株式会社遠藤照明

## ①センサー同時検知時の反応遅延と推奨台数について

【対象品番】 RX-268W 照度・人感センサー

【掲載カタログ】 LEDZ PLUS 2015 カタログ P, 291

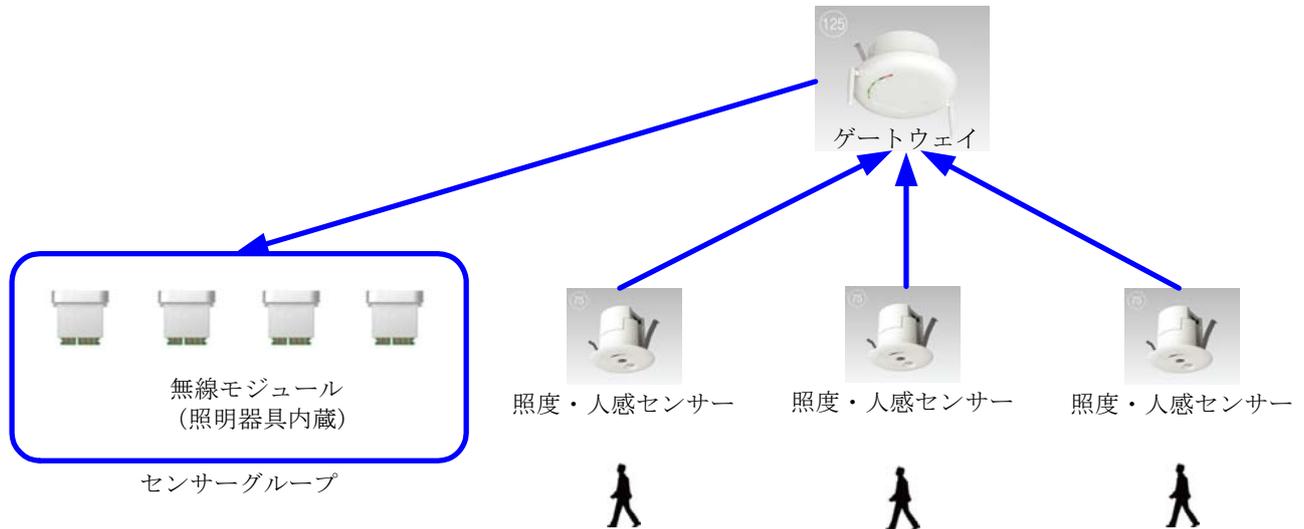
- ・ 人感センサーが複数台同時検知した時に、照明の点灯が遅延します。
- ・ 通路や非常階段、トイレなどに人感センサーを使用した場合、人の往来が頻繁な状態で複数のセンサーに人が同時検知する場合があります。

- スマート LEDZ システムの照度・人感センサーは、感知・検知情報を無線通信によってゲートウェイに発信し、各センサーグループの調光設定を無線通信によって命令し、照明器具を制御します。
- このため、複数のセンサーが同時に感知検知すると、照明器具の制御反応に遅延をきたします。複数のセンサーが同時に検知するような場所をご利用の場合、センサーの組み合わせ台数は、1システムで3台以下を推奨します

このため使用上不都合となるため、センサー接続台数を制限します。センサー接続台数は、1システム(1コントローラ)につき、推奨を3台までとさせていただきます。

- ・ ゲートウェイ1台の場合でも、ゲートウェイ複数台をLANケーブルで接続している場合でも、センサー接続台数の推奨は3台までといたします。
- ・ 同時検知の可能性がない場合には遅延は発生しませんが、センサー接続台数は最大5~7台までといたします。
- ・ 人感センサーは不在時を基準に開発しています。在席検知用のセンサーとしてご使用の場合は、常に点灯命令を発信するため遅延の要因となります。
- ・ 照度センサーの場合は瞬時点灯ではなくフェード時間を設定するため反応遅延が確認されないことが多いですが、症状は同じです。
